Modulo per la presentazione delle osservazioni per i piani/programmi/progetti sottoposti a procedimenti di valutazione ambientale di competenza statale

ID: Codice procedura (ID_VIP/ID_MATM):10844

Impianto per la produzione di energia elettrica da fonte eolica, costituito da 6 aerogeneratori della potenza complessiva di 37,2 MW, un sistema di accumulo da 25 MW e relative opere connesse in località "Rempillo" nel comune di Pitigliano (GR).

ALLEGATO alle OSSERVAZIONI all' IMPIANTO EOLICO denominato REMPILLO nel COMUNE di PITIGLIANO (GR). Comp

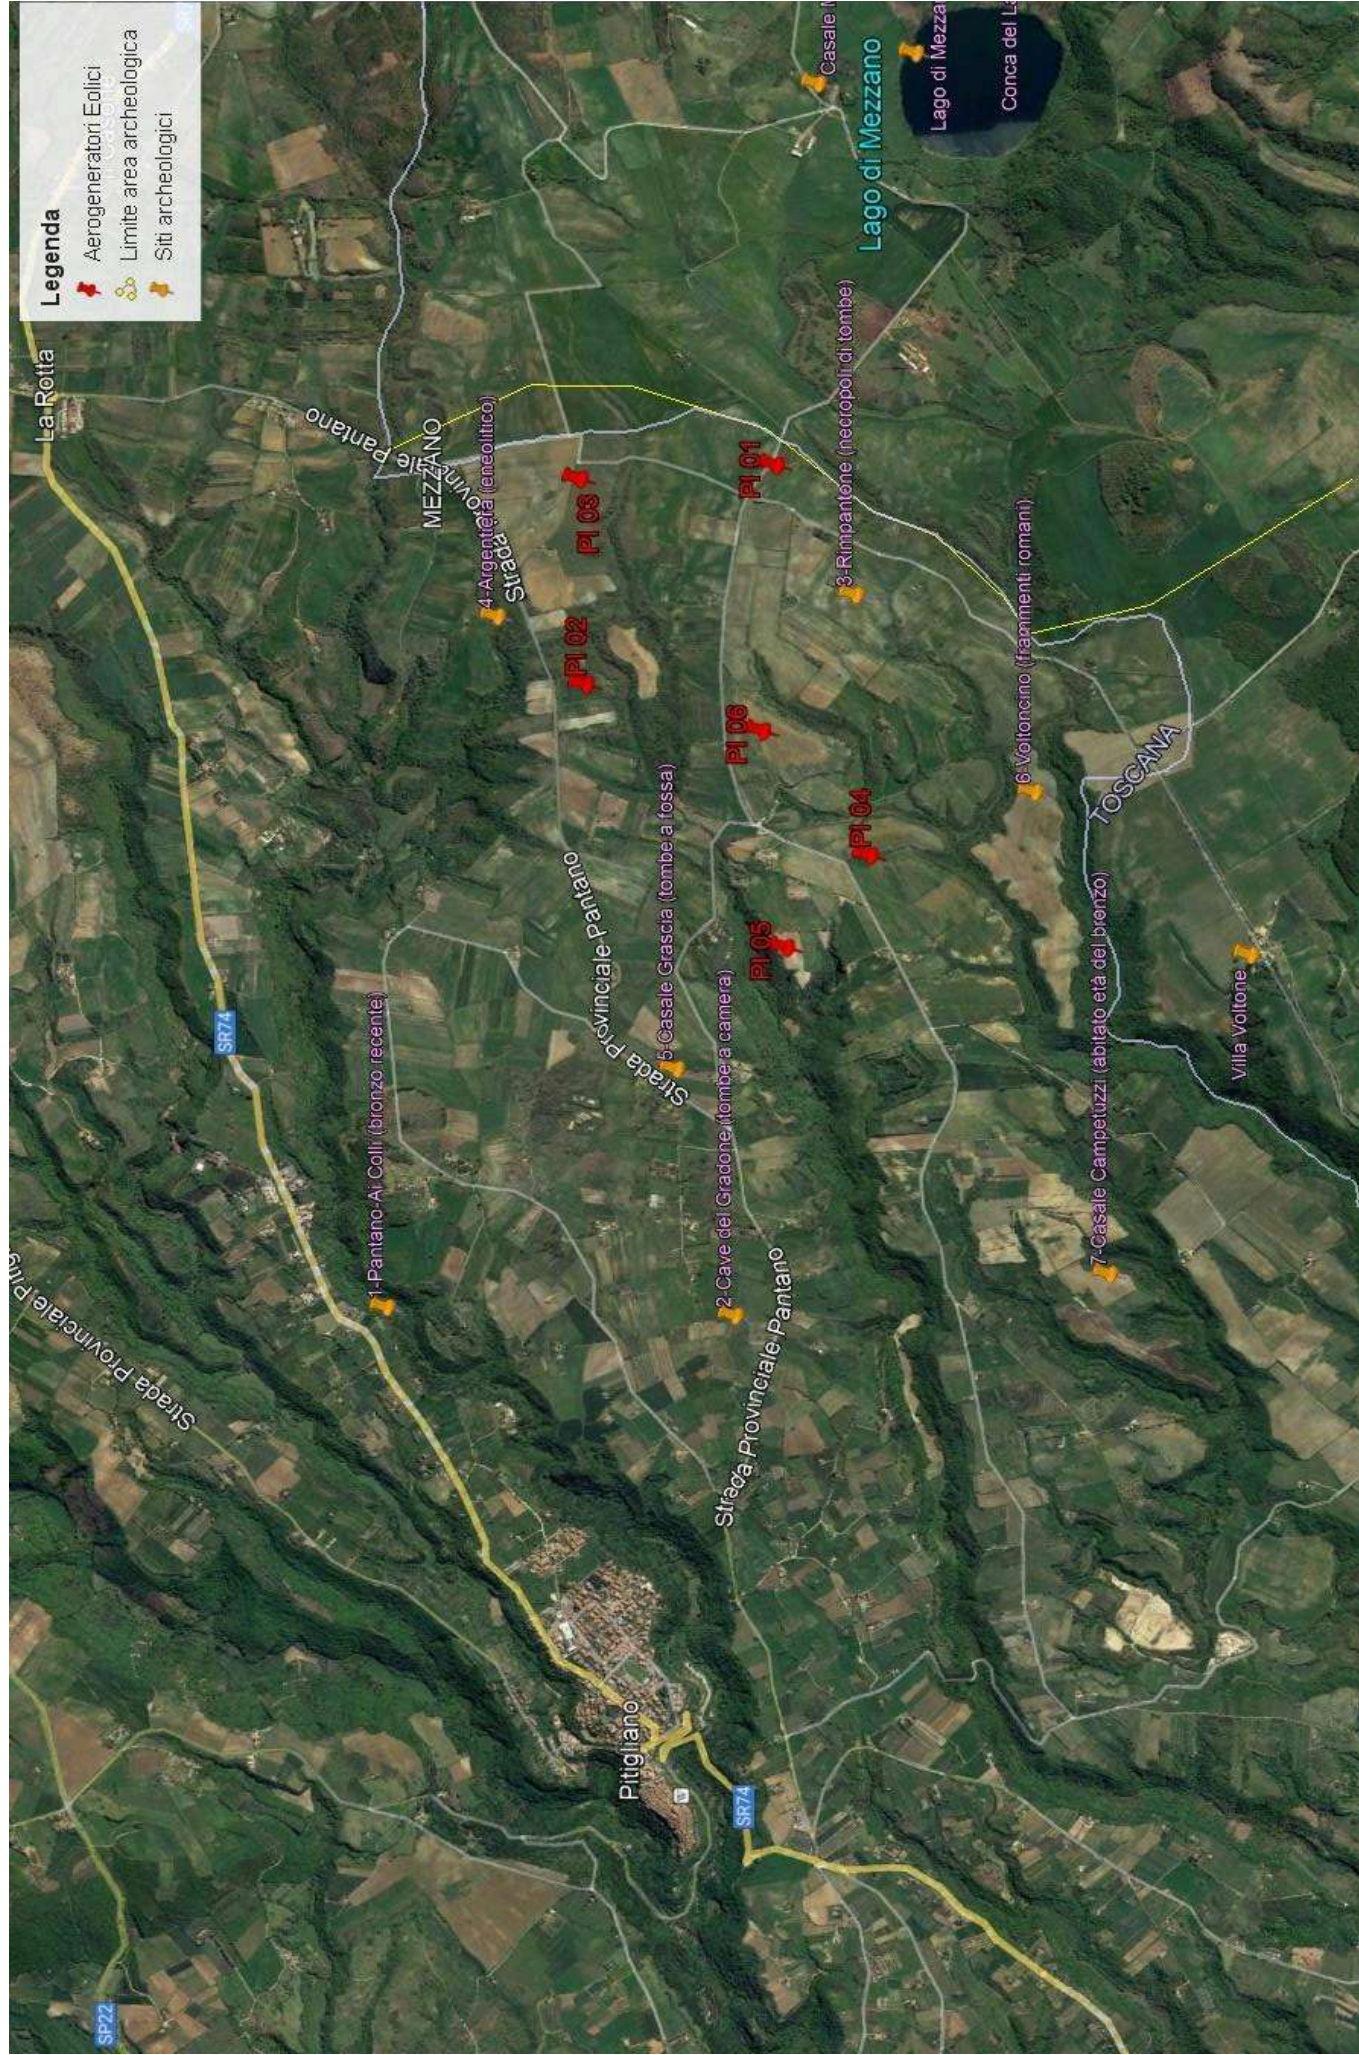
l'immagine n. 2 dell' ALLEGATO) all'area di notevole interesse pubblico "Conca del lago di

Bolsena” (D.M. 24.10.1960). Praticamente una vasta zona che per interesse paesaggistico e naturalistico oltre che storico, archeologico e identitario rappresenta un unicum nel panorama nazionale.

Analisi degli Impianti Eolici Esistenti e in Progetto

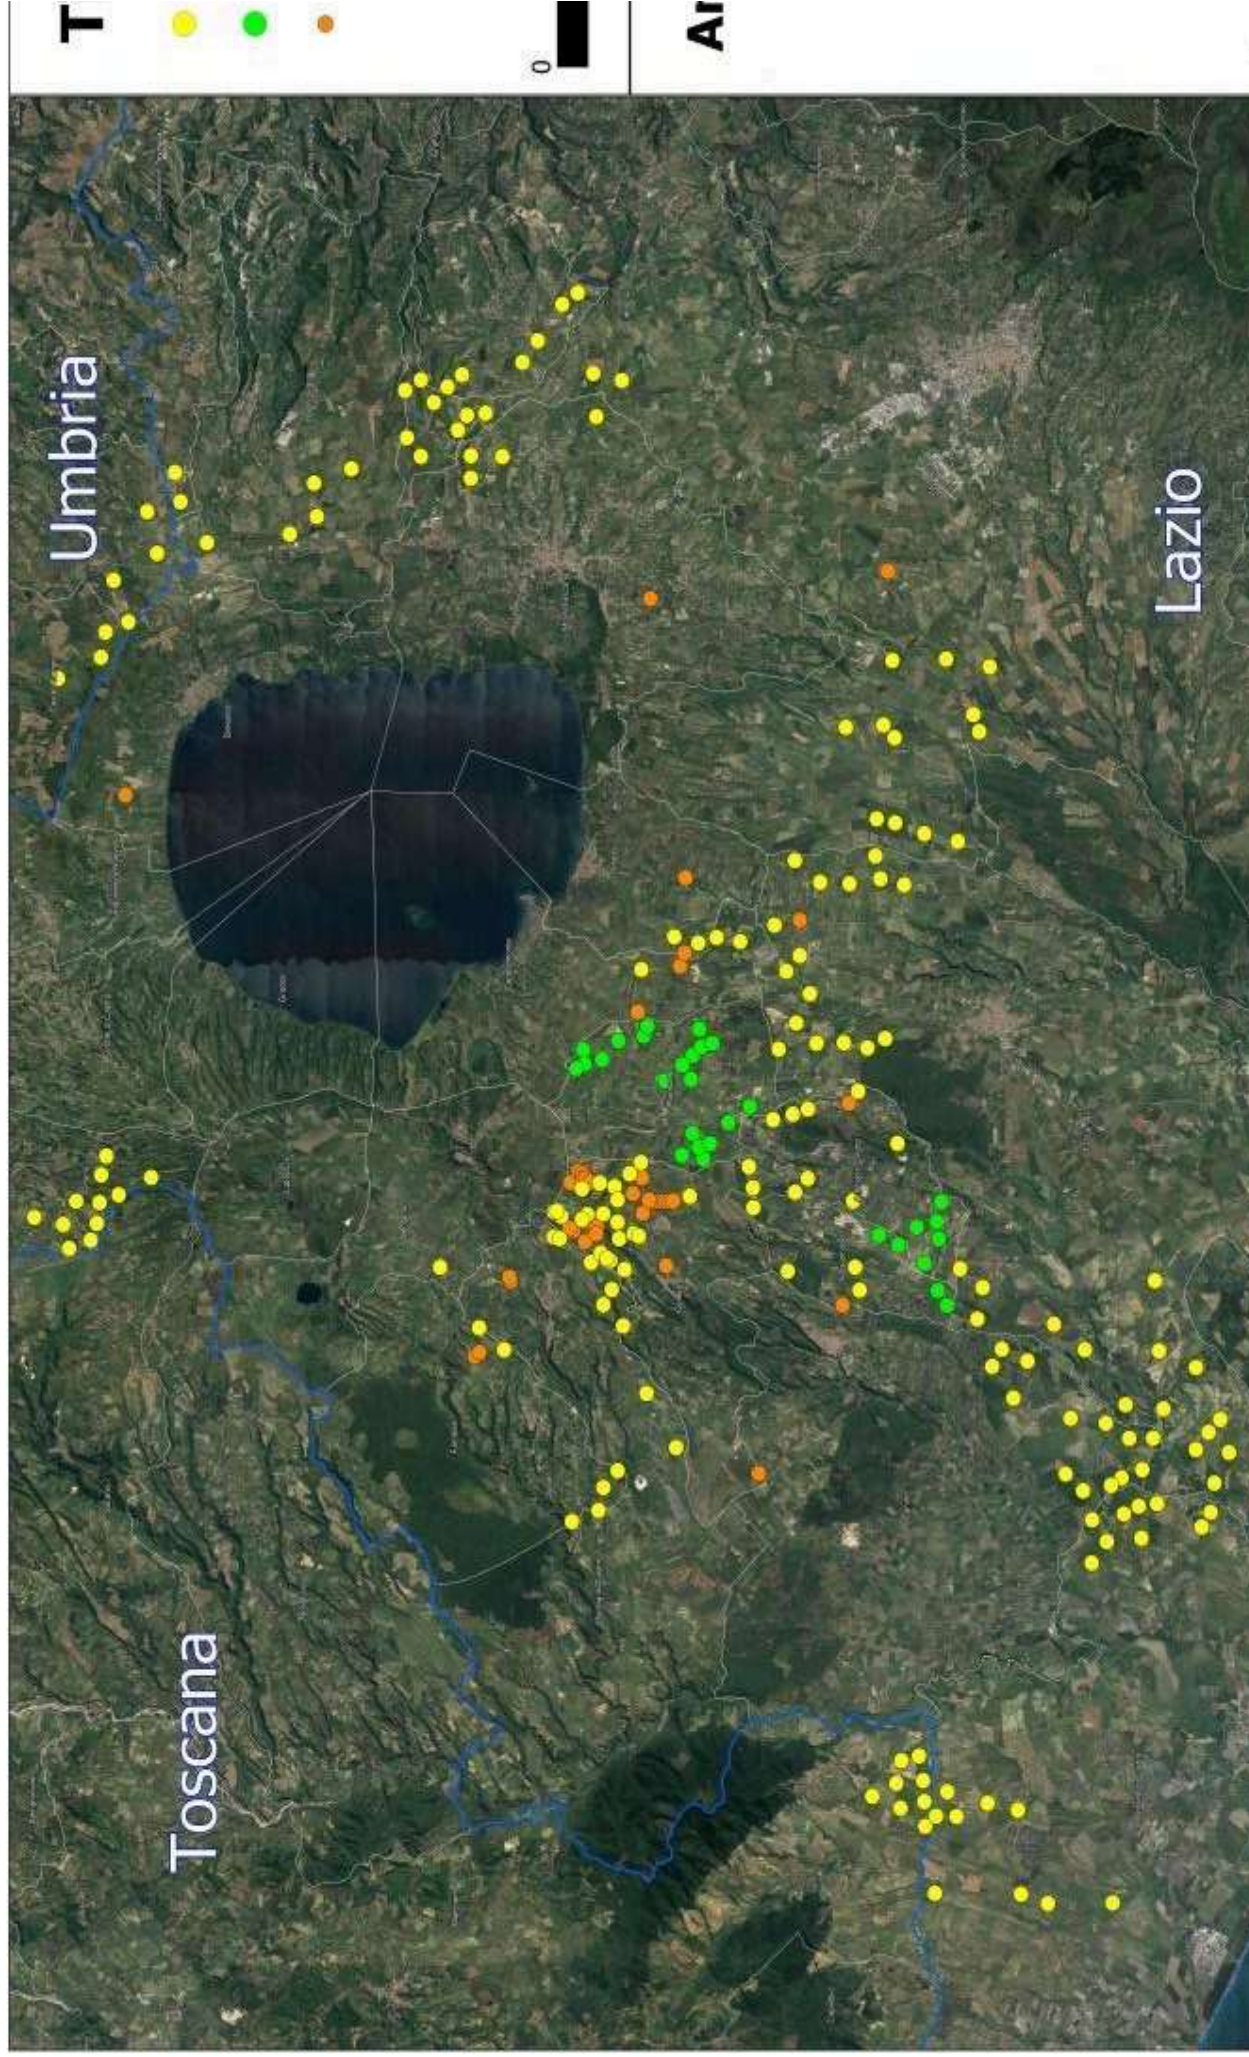
nn. 1 e 2 e crea anche degli impatti negativi anche sui beni naturalistici come verrà dettagliato nell'Osservazione n. 4. Inoltre andrebbe a sommarsi al già enorme cumulo di impianti eolici e fotovoltaici e geotermici che già creano una elevata criticità ambientale nella provincia di Viterbo e interferiscono anche con il territorio toscano come si può vedere dalle immagini nn. 4 e 5 dell'Allegato n. 1.
